Rénovation et extension de la salle communale de Velaines en Maison de village

Compte-rendu de la réunion du 25 avril 2019

Maison de village de Velaines - Présentation de l'avant-projet

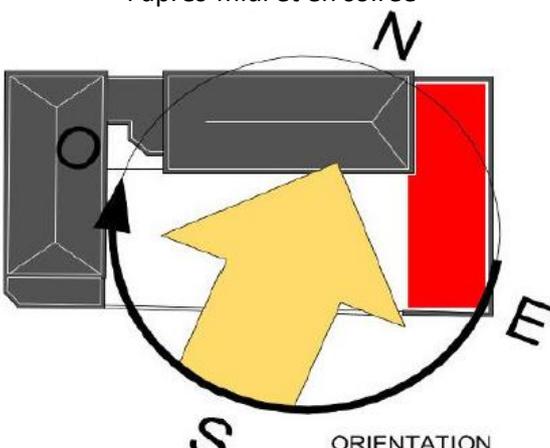
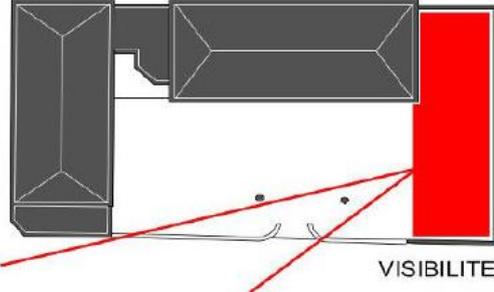
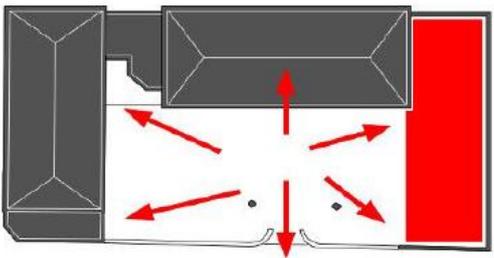
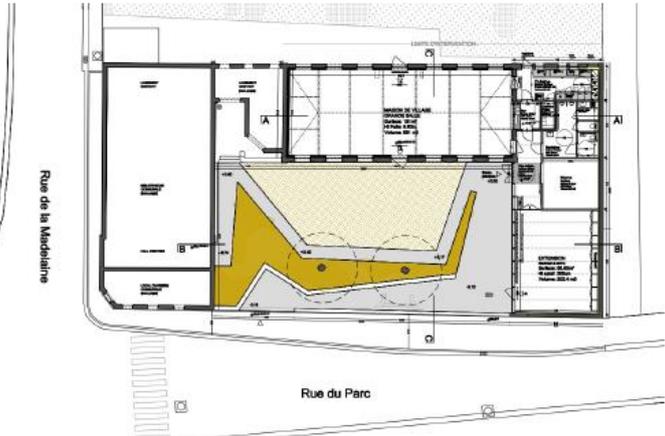
Propositions de l'auteur de projet	Justifications	Réactions des participants
<p>Prise en compte de la qualité architecturale de la salle existante : rythme des baies, symétrie, témoin d'une époque</p> 		
<p>Suppression des éléments ajoutés et/ou en mauvais état</p> 		
<p>Positionnement de l'extension en symétrie par rapport au bâtiment de la bibliothèque</p>

Propositions de l'auteur de projet	Justifications	Réactions des participants
<p>Articulation des deux salles et de la cuisine autour d'espaces « servants » (réserve, sanitaires, local technique, bar) compacts</p>  <p>CONNEXION / MISE EN COMMUN</p>		
<p>Orientation sud-sud-ouest en adéquation avec les occupations l'après-midi et en soirée</p>  <p>ORIENTATION</p>		
<p>Dialogue du nouveau bâtiment avec le village</p>  <p>VISIBILITE</p>		
<p>Apport architectural nouveau humble (module bas avec une structure en bois)</p>		
<p>Structuration de l'espace extérieur pour permettre l'accès PMR aux trois bâtiments (bibliothèque, petite et grande salles)</p>  <p>ESPACE EXTERIEUR STRUCTURÉ / GESTION DES ACCES</p>		
<p>Sas d'entrée commun aux deux salles et aux espaces servants</p>

Propositions de l'auteur de projet	Justifications	Réactions des participants
<p>Accès à la cuisine vers :</p> <ul style="list-style-type: none"> - la grande salle - le bar - la chambre froide - le jardin arrière 		
<p>Ouverture et simplification du volume principal de la grande salle (suppression des faux-plafonds, de cloisons, des renforcements, du bar)</p> <div style="display: flex; justify-content: space-around; align-items: center;"> <div style="text-align: center;">  <p>RETROUVER LE VOLUME INITIAL</p> </div> <div style="text-align: center;">  <p>ISOLATION INTERIEURE / LAINE VEGETALE</p> </div> <div style="text-align: center;"> <p>ABSORBANT ACOUSTIQUE</p> </div> </div>		<p>L'inclusion du bar dans la grande salle (plutôt que dans les espaces servants) serait plus convivial.</p>
<p>Complémentarité des volumes des deux salles en réponse aux besoins différents auxquelles elles seront dédiées</p> <div style="text-align: center;">  <p>VOLUMES COMPLEMENTAIRES</p> </div>

<p>Aménagements spécifiques de la petite salle :</p> <ul style="list-style-type: none"> - occultation des fenêtres grâce à des tentures rangées dans un caisson fermé - placards encastrés pour le rangement 		
<p>Organisation de la cuisine :</p> <ul style="list-style-type: none"> - espace longitudinal dont l'espace central de 150 cm de large et bordé de part et d'autre de plans de travail en inox de 60 cm de large 		
<p>Cuisine « minimaliste » :</p> <ul style="list-style-type: none"> - un évier double - pas de four ni d'élément de chauffe - espace pour le four de l'atelier culinaire avec disjoncteur sous clé - pas de hotte mais ventilation 	<p>Pas d'élément de chauffe pour que cela n'ait pas la dénomination « cuisine » pour ne pas être soumis aux normes « AFSCA » Pas de four pour ne pas alourdir la charge de travail lors de l'état des lieux</p>	
<p>Capacité de la grande salle :</p> <p>~150 m² → soit 75 [NDLR : 150] personnes assises et 150 [NDLR : 300] personnes debout</p>

<p>Réserve :</p> <ul style="list-style-type: none"> - superficie : ~20m² - largeur des portes (réserve et grande salle) : 105 cm 		
<p>Sanitaires : articulations et superficie répondant aux normes en vigueur pour une salle publique</p>		<p>Demande d'intimité visuelle des urinoirs</p>

Propositions de l'auteur de projet	Justifications	Réactions des participants
<p style="text-align: center;">Cour avant – Parvis :</p>  <ul style="list-style-type: none"> - pente de 2% pour accéder du trottoir au sas d'entrée, et du sas à la bibliothèque (transformation d'une fenêtre en porte pour créer une entrée par l'arrière) - jonction entre le trottoir et le parvis au point d'inflexion pour maintenir une pente à 2% 		
<p style="text-align: center;">Sécurisation de la sortie piétonne :</p> <ul style="list-style-type: none"> - potelets/barrières à placer sur le trottoir (en bordure de la voirie) au bas de la pente - zones successives depuis la sortie de secours : gazon (en déclivité par rapport au cheminement) > cheminement bétonné > graminées/haies > banc > cheminement bétonné > muret > trottoir 		<p>Déplacer le passage piéton plus à l'intérieur de la Rue du Parc</p> <p>Créer un escalier le long de la nouvelle salle</p> <p>Prévoir une zone piétonne dans le prolongement de la sortie de secours de la grande salle</p>

<p style="text-align: center;">Livraisons :</p> <ul style="list-style-type: none"> - muret à hauteur de déchargement de coffre dans la zone dans le prolongement de la nouvelle salle → pouvant donc faire office de quai de déchargement et utilisation d'un diable jusqu'à la salle 		<p>Créer une zone de livraison en réduisant la largeur du trottoir au droit de la nouvelle salle</p>
<p style="text-align: center;">Isolation entre les chevrons – fermes apparentes</p>		
		<p>Prévoir une citerne d'eau de pluie pour alimenter les sanitaires</p>
<p style="text-align: center;">Chauffage :</p> <ul style="list-style-type: none"> - ventilo-convecteurs (système de chauffe rapide) - bouton de demande ponctuelle dans chaque salle

Les participants ne désirent pas valider l'avant-projet en l'état.
Il est convenu que l'auteur de projet propose un scénario alternatif.
L'agenda sera fixé de manière à laisser du temps à l'auteur de projet pour travailler.
